MINISTERIO DE ENERGÍA Y MINAS
Resolución Directoral

N° 0126-2025-MINEM/DGAAE

Para	:	Ing. Juan Orlando Cossio Williams Director General de Asuntos Ambientales de Electricidad
Asunto	:	Informe final de evaluación del Plan Ambiental Detallado de las “Centrales Hidroeléctricas Carhuaquero IV y Caña Brava”, presentado por Orazul Energy del Perú S.A.
Referencia	:	Registro N° 3436517 (2996476, 2996477, 3452399, 3533027, 3870145, 3879711, 3920017, 3954170, 3980599)
Fecha	:	Lima, 21 de mayo de 2025.

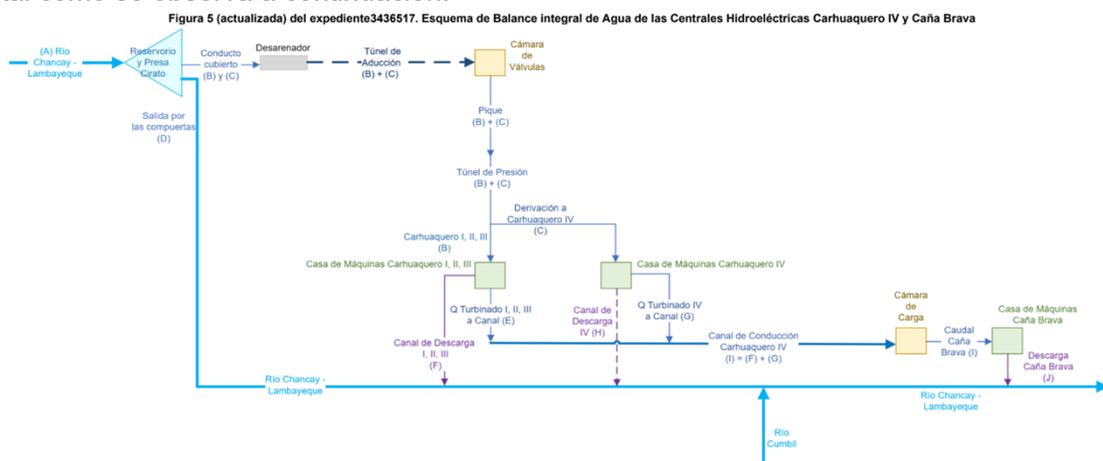
- b) Presentar en un plano en planta y en coordenadas UTM WGS 84 donde se visualice la infraestructura hidráulica del sistema de manejo de agua en las Centrales Hidroeléctricas Carhuaquero IV y Caña Brava desde la captación hasta la descarga final en el río Chancay-Lambayeque. En base a ello, se deberá presentar el balance integral de agua (mensual) de la Central Hidráulica de las Centrales Hidroeléctricas Carhuaquero IV y Caña Brava. En dicho balance se deberá considerar los volúmenes autorizados en las licencias de uso de agua superficial que poseen las centrales hidroeléctricas.

En el Cuadro 4 el Administrado presenta el Balance de aguas de caudales turbinados y descargados de las dos centrales hidroeléctricas. En dicho balance no se precisa el periodo de análisis el cual según la observación debe corresponder a un balance mensual, el cual debe provenir desde la Captación en Cirato, en donde se incluya la información de caudales actualizados, así como también debe precisar la captación de Caña Brava, por cuanto se menciona “desde canal de conducción”.

Por lo anterior, se concluye que la observación no ha sido absuelta.

El administrado presenta en el archivo pdf: Lev. Obs.PAD Carh IV y CB_Rev 0, página foliada 0042, en la carpeta: Anexo 2. Planos de diseño, el archivo pdf: 2.4. Plano de Planta, en donde se ubica dicho plano requerido.

Así mismo en la Figura 5, se presenta un esquema de Balance Integral de aguas de las centrales hidroeléctricas Carhuaquero IV y Caña Brava. Esta figura no tiene buena resolución por lo que no se puede visualizar correctamente el esquema de la operación del sistema desde la captación hasta la descarga.
